**АКТ**  
**технічного обслуговування внутрішньобудинкових**  
**систем газопостачання у багатоквартирному будинку**

№ 7

від 08 квітня 2025 року

виконано роботи з технічного обслуговування ВБСГ багатоквартирного будинку (гуртожитку), № 26 по вул. Героїв Маріуполя

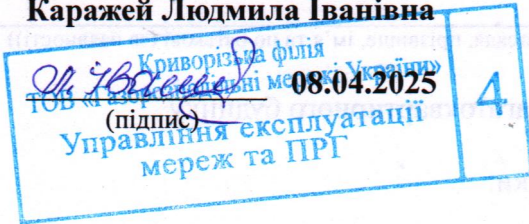
Під час проведення ТО ВБСГ були виявлені порушення п. 7.92, глава 7 ДБН В.2.5-20:2018 «Газопостачання» та п. 7 глава 5 розділ V ПТЕСГ а саме: фасадний газопровід не захищений від атмосферної корозії лакофарбовим покриттям, потребує фарбування та п. 5, глава 5, розділ V ПТЕСГ виявлені витоки газу на крані Ø 32 – 1шт., згоні Ø 32 – 1 шт., які були усуненні шляхом перепакування різьбових та муфтових з'єднань (заміна мастильного та ущільнюючого матеріалу). За виявленими порушеннями складено відповідний акт-припис, який вручено управителю ТОВ «УЮТ-2011».

На теперішній час для усунення порушення необхідно пофарбувати фасадний газопровід низького тиску. Усунути виявлений недолік в термін до 08.05.2025.
